六ヶ所再処理工場のガラス溶融炉に関する要望書

2026年4月21日 美浜の会

日本原燃(株)再処理施設の設工認及び使用前事業者検査に関する面談(2026.3.31)資料4頁

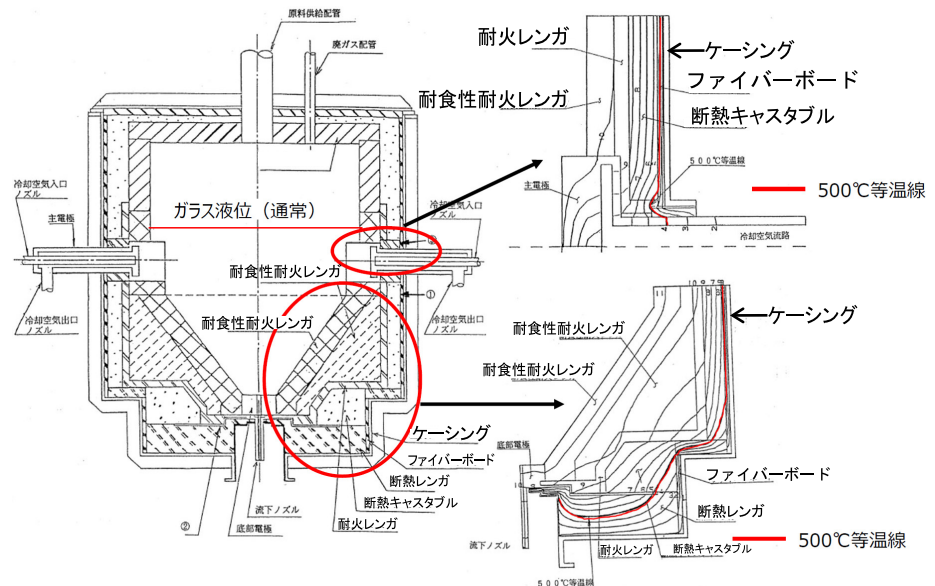
地震によりレンガ等の亀裂が進行した時のケーシング等の温度も評価すべきである。原燃は、ケーシング等の評価対象部位の最高使用温度の条件を 400°Cと設定して耐震評価している。他方、通常運転時でも約 1200°Cの溶融ガラスが炉壁のレンガ同士の継ぎ目にしみ込んでいった時、ケーシングに近接する位置（上図の「500°C等温線」の位置）が 500°Cになると評価している。地震によりレンガ等の亀裂が一気に拡大しないか、溶融ガラスが拡大した亀裂に流れ込んで、ケーシング等に近接する位置にまで来ないか、その場合、ケーシング等が 400°Cを超えないか評価すべきである。

1. ガラス固化試験を使用前事業者検査として実施させること
2. ガラス溶融炉の使用前事業者検査は、実廃液を用いて実施させること
3. ガラス溶融炉の耐震評価は、レンガ等を評価対象部位に含め、これらの劣化を考慮して実施させること
